## Projet d'avis relatif au projet de golf et d'opération d'urbanisme (Amellonia) à Dax

La CLE Adour amont a été sollicitée par la DDTM des Landes le 6 août 2020 pour émettre un avis de compatibilité au PAGD et de conformité au règlement du SAGE sur le dossier d'aménagement d'un golf de 18 trous et une opération d'urbanisme de 140 ha sur les communes de Dax, Oeyreluy et Tercis-les-Bains. Le projet est situé en partie sur le périmètre du SAGE (au nord de la RD 6) et en partie sur le bassin des Luys. Il est porté par l'entreprise basque SOBRIM, appuyée par le bureau d'études IDE Environnement. La CLE dispose de 45 jours pour émettre son avis.

Zones humides recensées et emprise du projet

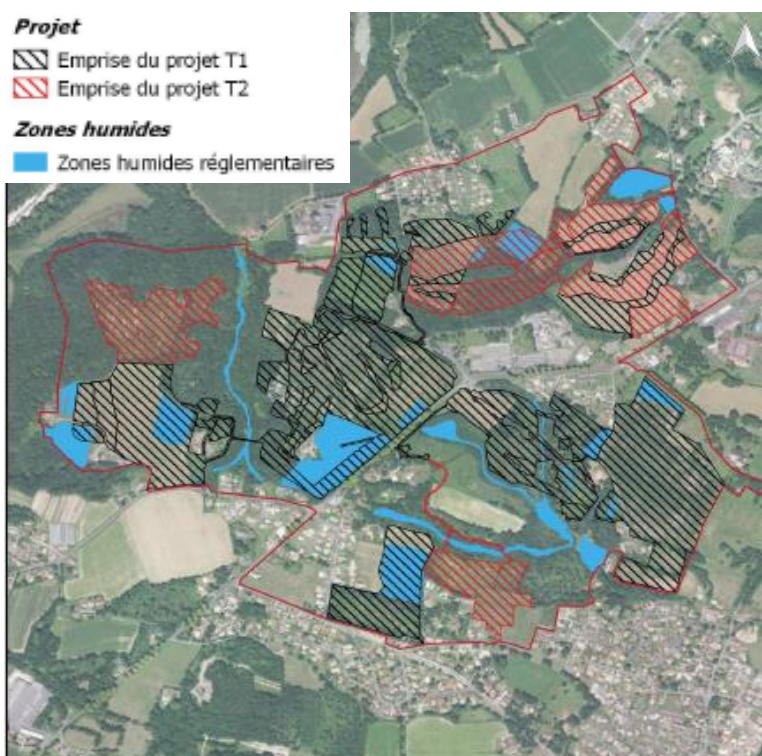
Des inventaires de zones humides ont été réalisés sur critères végétation et pédologiques. 16,5 ha de zones humides ont été recensés, dont 6.9 ha sur critères pédologiques. Les zones humides sont variées : mares, aulnaies marécageuses, etc. La plupart des zones humides révélées par la végétation ont été évitées, du fait de la préservation des boisements et de l'éloignement aux cours d'eau. Néanmoins, le projet conduit à la destruction de 6.9 ha de zones humides, soit près de 42 % des zones humides du site, dont une majeure partie sur le périmètre du SAGE. **Les données d'inventaires n'ont pas été récupérées.**

Les mesures de réduction de l'impact sur les zones humides ne sont pas décrites au dossier. Les mesures compensatoires se basent sur les attendus du SDAGE et non du SAGE Adour amont. La surface à compenser est de 10.452 ha. 23 ha ont été identifiés dans les barthes de l'Adour (site des Braous, à St-Paul-lès-Dax). Le site est situé sur le périmètre du SAGE Adour amont. Les mesures ont été vues avec le CPIE Seignanx-Adour et consistent en une restauration du fonctionnement hydraulique de la barthe par réouverture de la vanne du canal nord (bloquée), l'arasement d'un seuil et la relise en pâturage ou fauche tardive des prairies à travers un bail de fermage, pour éviter la fermeture des milieux. Les haies seront renforcées avec des essences adaptées aux milieux humides et l'érable negundo, présent sur le site, sera géré. Le coût de cette mesure compensatoire s'élève à 334 150 €. A noter que **l'équivalence fonctionnelle des zones humides détruites et des mesures compensatoires proposées n'est pas démontrée.**

**La cellule d'animation du SAGE propose de demander que la cartographie des zones humides évitées soit transmise à la CLE sous format SIG pour répondre à la disposition 18.2 du SAGE Adour amont relative à la capitalisation et à la centralisation des données d'inventaires de zones humides.**

**La cellule d'animation du SAGE propose de recommander la mise en place d'indicateurs de suivis de la mesure compensatoire zones humides basés sur les fonctionnalités du milieu, afin de veiller à l'équivalence fonctionnelle des zones humides détruites et de celles compensées.** En effet, la règle 2 du SAGE Adour amont demande que la compensation des zones humides se fasse sur la base de fonctionnalités équivalentes. Il est donc important de veiller à la durabilité de cette fonctionnalité sur le site de compensation.
